Verslag huishoudelijke elektrische installatie op laagspanning en zeer lage spanning

Referentie: **012-20260826-02**	Datum controle: **26/08/2026**
Keurder: **012**

Eigenaar:	**Onbekend**	EAN-code:	**541448820055986555**
Adres installatie:	**Kolveniersstraat 12, 2200 - Herentals**	Nummer teller(s):	**1SAG1100282001**
		Distributienetbeheerder installatie:	**Fluvius**
Datum uitvoering installatie:	☐ Vóór 01/10/1981 ☑ Tussen 01/10/1981 en 01/06/2020 ☐ Vanaf 01/06/2020		
Type:	☑ Wooneenheid ☐ Niet-huishoudelijk ☐ PV ☐ Batterij ☐ Laadpaal

☐ 6.4 (Gelijkvormigheidscontrole voor ingebruikname)
☐ 6.4 (Belangrijke wijziging/uitbreiding)
☑ 6.5 (Controlebezoek)
☐ 8.4.1 (Controlebezoek van een oude installatie voor de verzwaring van de aansluiting op het openbaar distributienet)
☐ 8.4.2 (Controlebezoek van een oude installatie bij verkoop)
☐ 8.4.3 (Vrij controlebezoek van een oude installatie)
☑ Afwijkende beschikkingen (Boek 1) toegepast
☐ Herkeuring op het verslag

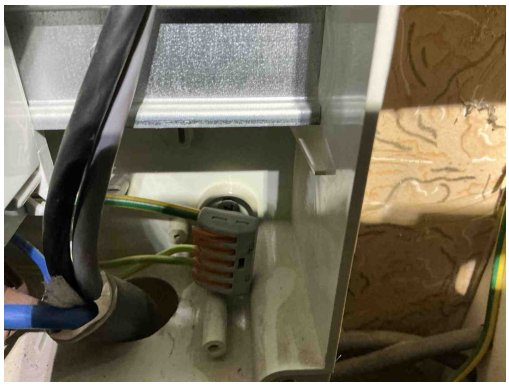
B17 - De voedingsspanning is niet op elk bord vermeld (Boek 1: 3.1.3.3).
Opmerking: Oa bord 1,2

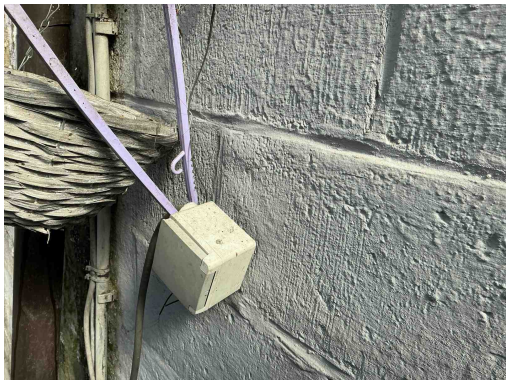
T21 - Het elektrisch materieel is niet geplaats volgens de voorschriften van de fabrikant/ regels van goed vakmanschap . (Boek 1: 1.4.1.3)
Opmerking: Oa vijzen niet afgedekt bord 1,2, contactdoos niet deftig geplaatst tuin

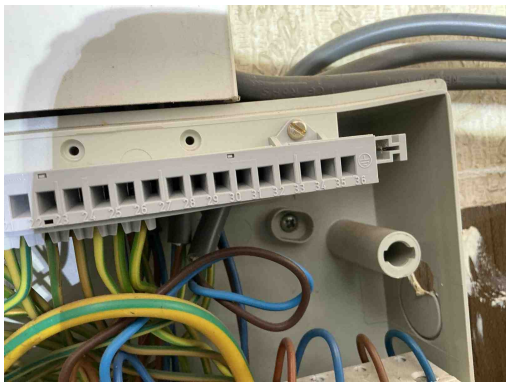
T21 - Het elektrisch materieel is niet geplaats volgens de voorschriften van de fabrikant/ regels van goed vakmanschap . (Boek 1: 1.4.1.3)
Opmerking: Oa vijzen niet afgedekt bord 1,2, contactdoos niet deftig geplaatst tuin

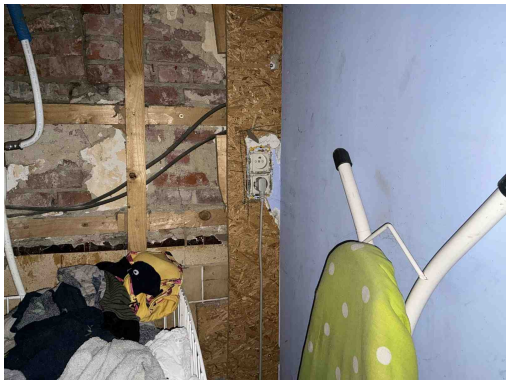
T21 - Het elektrisch materieel is niet geplaats volgens de voorschriften van de fabrikant/ regels van goed vakmanschap . (Boek 1: 1.4.1.3)
Opmerking: Oa vijzen niet afgedekt bord 1,2, contactdoos niet deftig geplaatst tuin

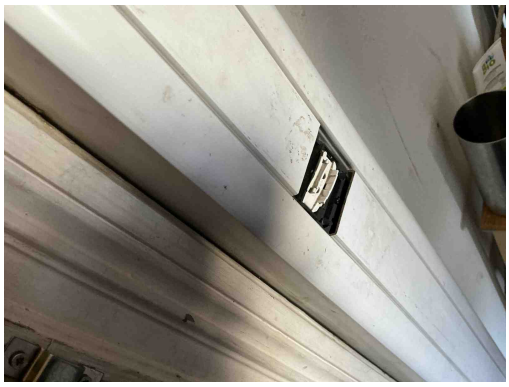
T10 - Bepaalde contactdozen en/of schakelaars zijn niet degelijk bevestigd (Boek 1: 1.4.1.3).
Opmerking: Oa berging ,slaapkamer

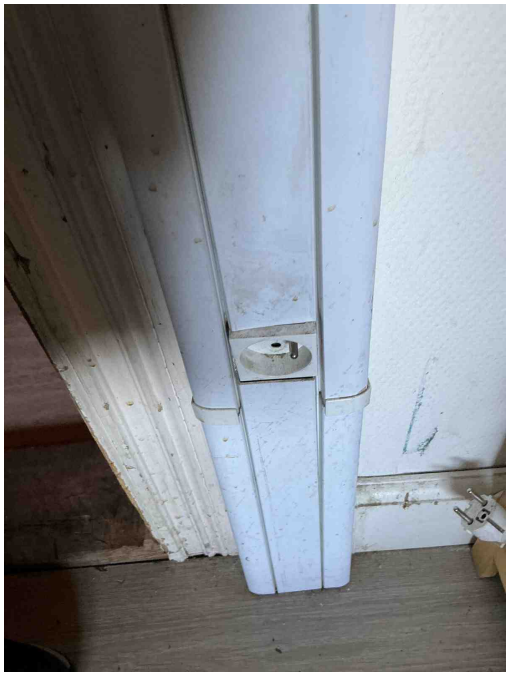
T10 - Bepaalde contactdozen en/of schakelaars zijn niet degelijk bevestigd (Boek 1: 1.4.1.3).
Opmerking: Oa berging ,slaapkamer

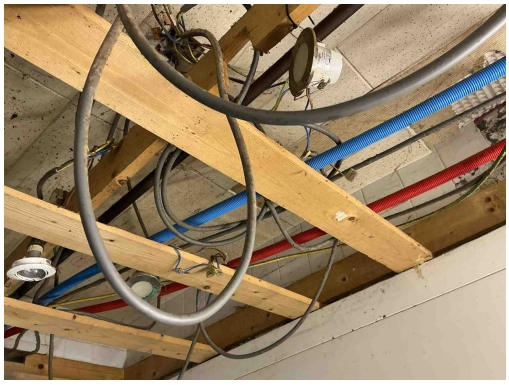
T09 - Bepaalde contactdozen en/of schakelaars zijn beschadigd (Boek 1: 1.4.1.3).
Opmerking: Oa badkamer ,terras ,

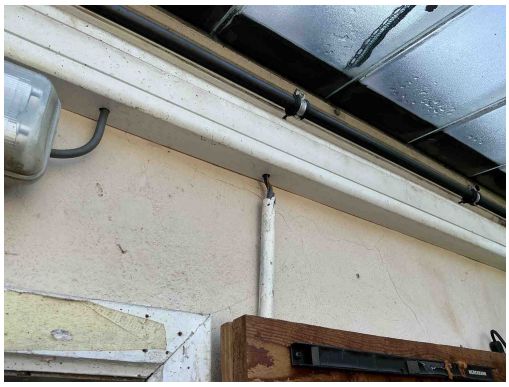
C13 - Onvoldoende bevestiging van de leiding(en) (Boek 1: 5.2.9.5).
Opmerking: Oa badkamer ,tuin

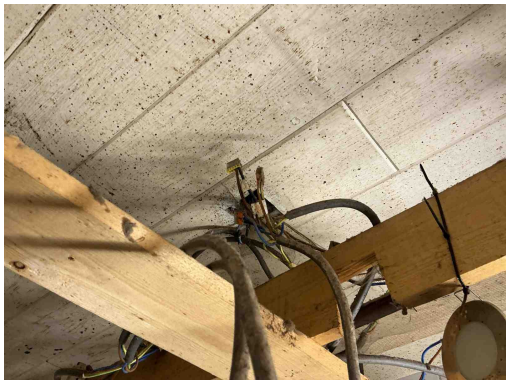
C21 - Het gebruik van geleiders van het type VOB, zonder bijkomende afscherming is niet toegestaan (Boek 1: 5.2.9.6).
Opmerking: Oa badkamer ,terras ,slaapkamer

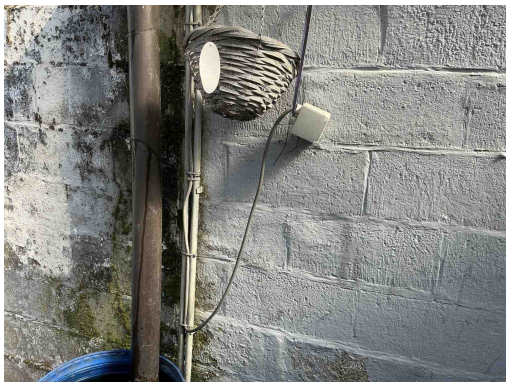
C21 - Het gebruik van geleiders van het type VOB, zonder bijkomende afscherming is niet toegestaan (Boek 1: 5.2.9.6).
Opmerking: Oa badkamer ,terras ,slaapkamer

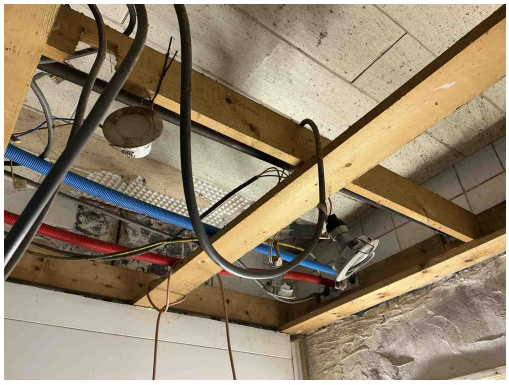
C13 - Onvoldoende bevestiging van de leiding(en) (Boek 1: 5.2.9.5).
Opmerking: Oa badkamer ,tuin

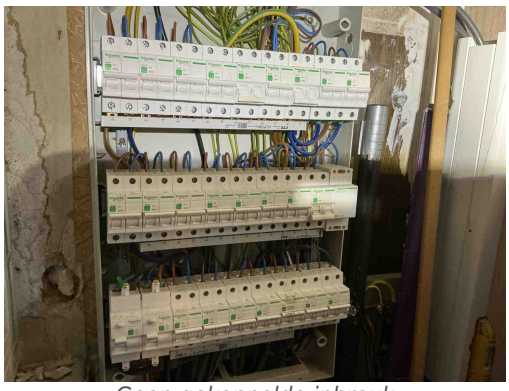
T23 - Het elektrisch materiaal is beschadigd. (Boek 1: 1.4.1.3).
Opmerking: Oa badkamer
